Proyecto: “ESTUDIO, DISEÑO, CONSTRUCCIÓN, OPERACIÓN Y MANTENIMIENTO DEL SISTEMA DE ALCANTARILLADO SANITARIO DE LA COMUNIDAD DE BERBÁ, SISTEMA DE ACUEDUCTO DE LA COMUNIDAD DE COROTÚ”

INFORME TÉCNICO DE INSPECCIÓN OCULAR

Nº 078-2022

David, 4 de agosto de 2022
Nota DRCH -AC-2049-08-2022

PROVINCIA DE CHIRIQUÍ, DISTRITO DE BARÚ, CORREGIMIENTO DE BACO
VERIFICACIÓN DE COORDENADAS DEL PROYECTO "ESTUDIO, DISEÑO,
CONSTRUCCIÓN, OPERACIÓN Y MANTENIMIENTO DEL SISTEMA DE
ALCANTARILLADO SANITARIO DE LA COMUNIDAD DE BERBÁ,
SISTEMA DE ACUEDUCTO DE LA COMUNIDAD DE COROTÚ"

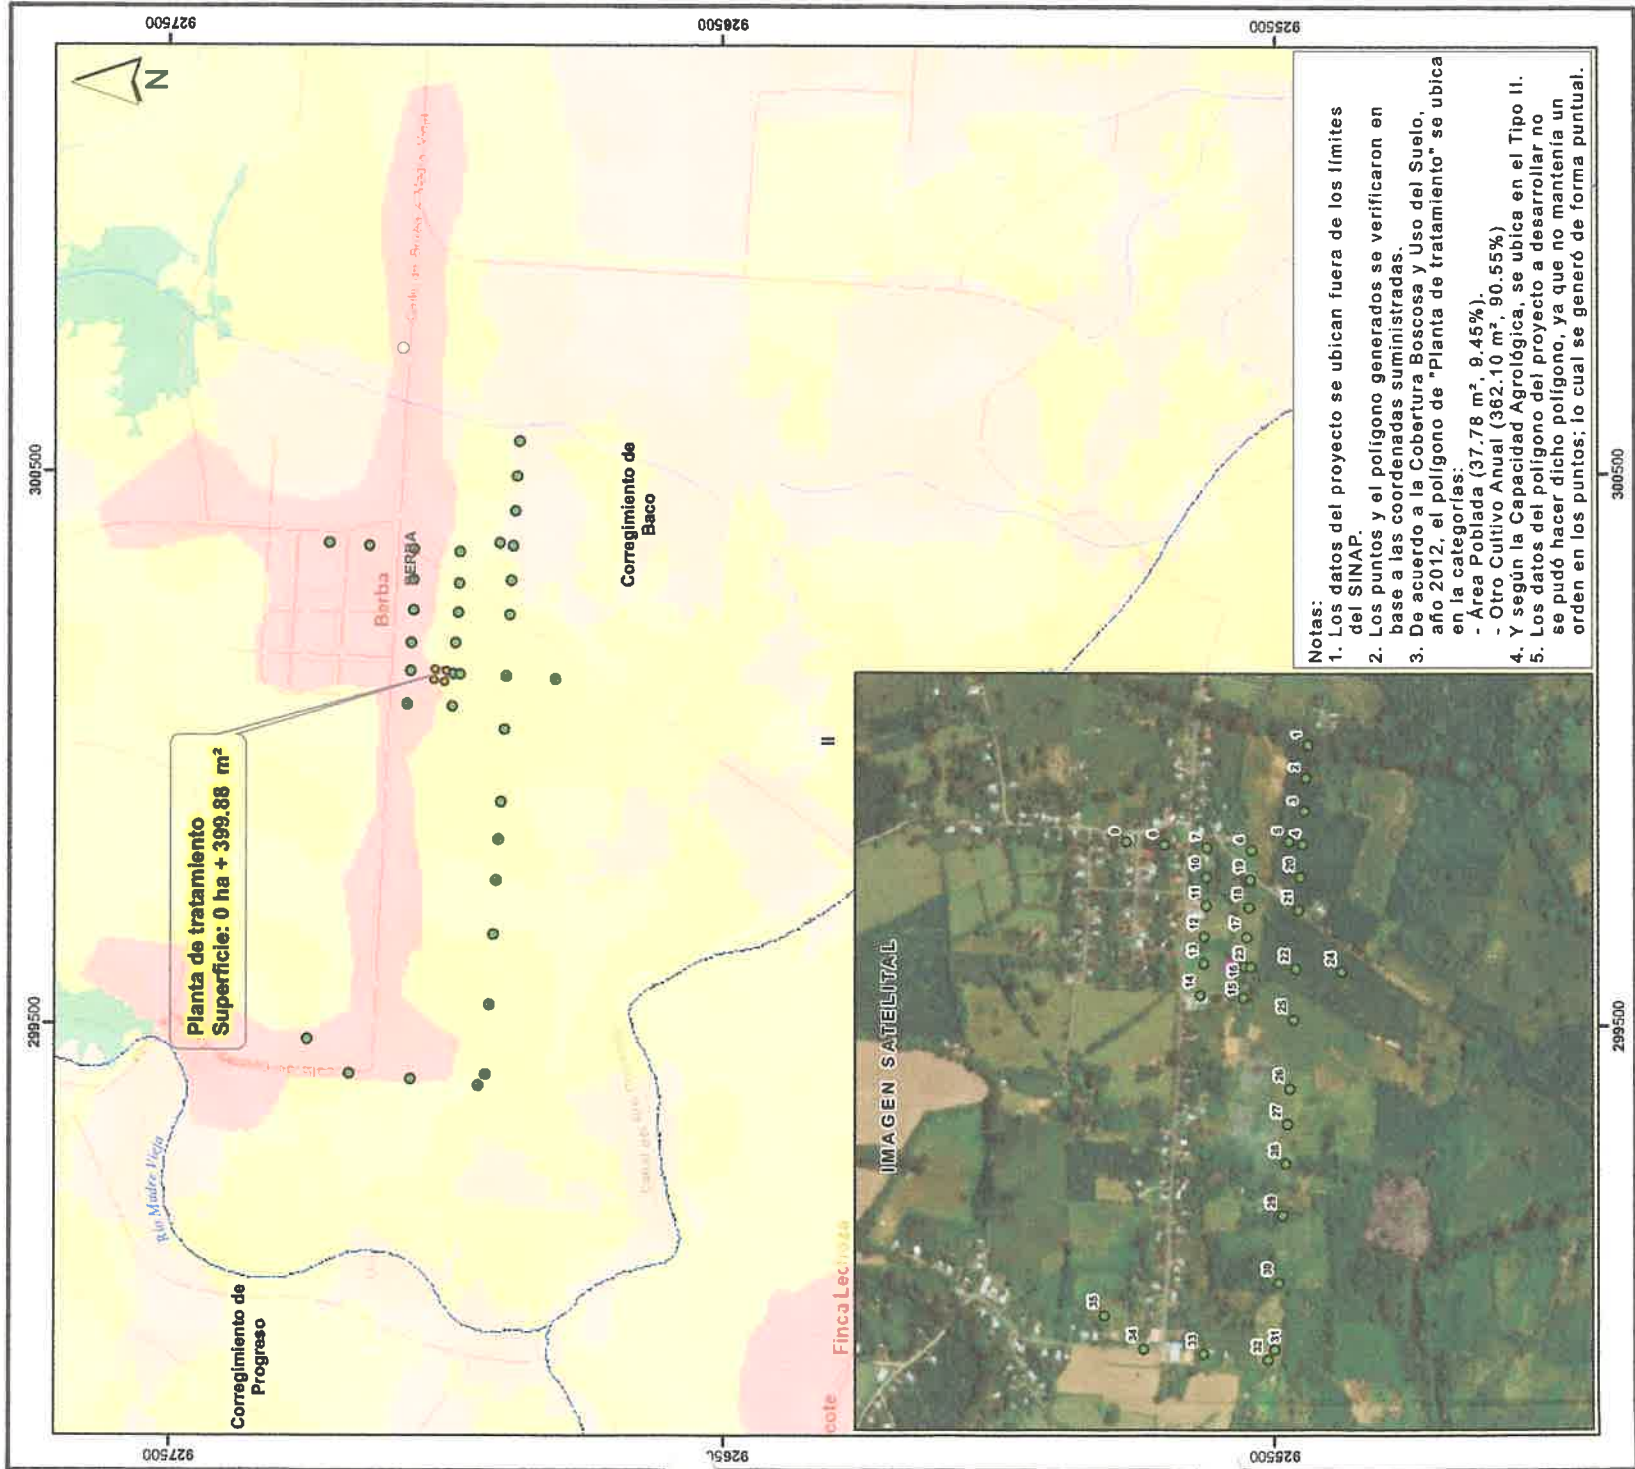
Con los datos proporcionados se generó datos puntuales y un polígono de Planta de tratamiento con una superficie (**0 ha + 399.88 m²**), el mismo se ubica fuera de los límites del SINAP.

De acuerdo a la Cobertura Boscosa y Uso del Suelo, año 2012, el polígono se ubica en las categorías de **“Área Poblada”** y **“Otro cultivo anual”**; según la Capacidad Agrológica se ubica en el tipo II (Arable, algunas limitaciones en la selección de las plantas, requiere conservación moderada).

1. Los datos del proyecto se ubican fuera de los límites del SINAP.
2. Los puntos y el polígono generados se verificaron en base a las coordenadas suministradas.
3. De acuerdo a la Cobertura Boscosa y Uso del Suelo, año 2012, el polígono de "Planta de tratamiento" se ubica en la categorías:
 - Área Poblada (37.78 m², 9.45%).
 - Otro Cultivo Anual (362.10 m², 90.55%)
4. Y según la Capacidad Agrológica, se ubica en el Tipo II.
5. Los datos del polígono del proyecto a desarrollar no se pudo hacer dicho polígono, ya que no mantenía un orden en los puntos; lo cual se generó de forma puntual.
